ARPAT - AREA VASTA COSTA - Dipartimento di Pisa - Settore Supporto tecnico

Oggetto: Procedimento di Bonifica relativo al sito “Acque S.p.a. Via Gioielli loc.Ceppaiano” (CODICE SIBON PI-1013) nel comune di Crespina Lorenzana (PI) – *Campionamento acque sotterranee*

Planimetria con le ubicazioni di tutte le stazioni di campionamento utilizzate fino ad oggi (circolo rosso indagini CTU; quadrato rosso indagini di caratterizzazione; circolo giallo piezometri caratterizzazione; circolo blu pozzi privati campionati; circolo verde pozzi privati non campionabili)

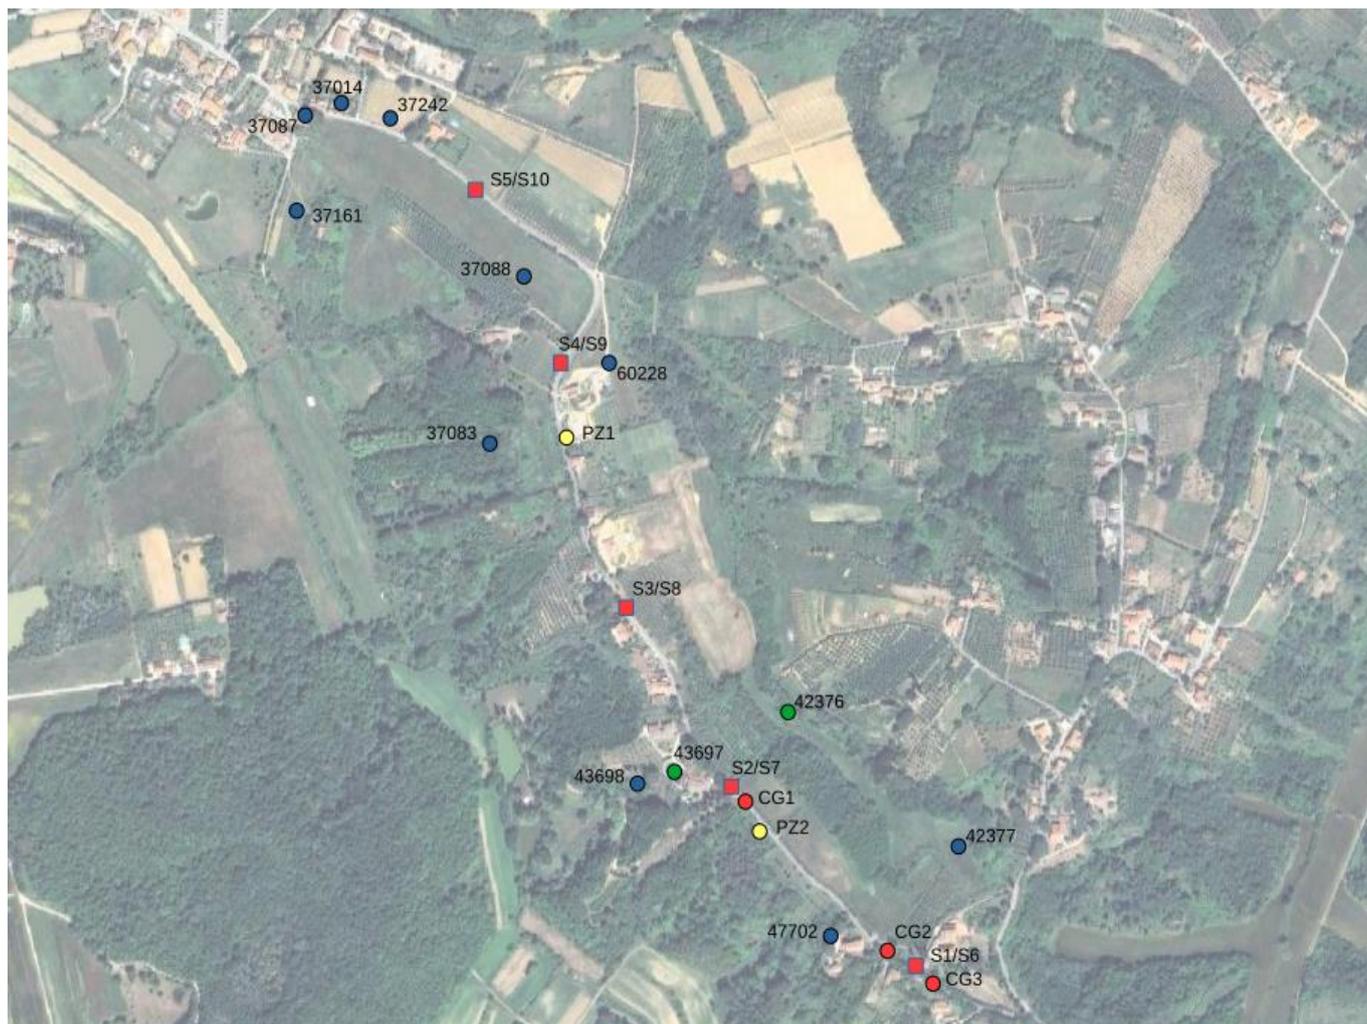
L'installazione di due piezometri di monitoraggio (Pz1 e Pz2; vedi per le ubicazioni la planimetria delle indagini) ha permesso di valutare la profondità del livello freatico presente lungo il rilevato dove si sviluppa Via Gioielli.
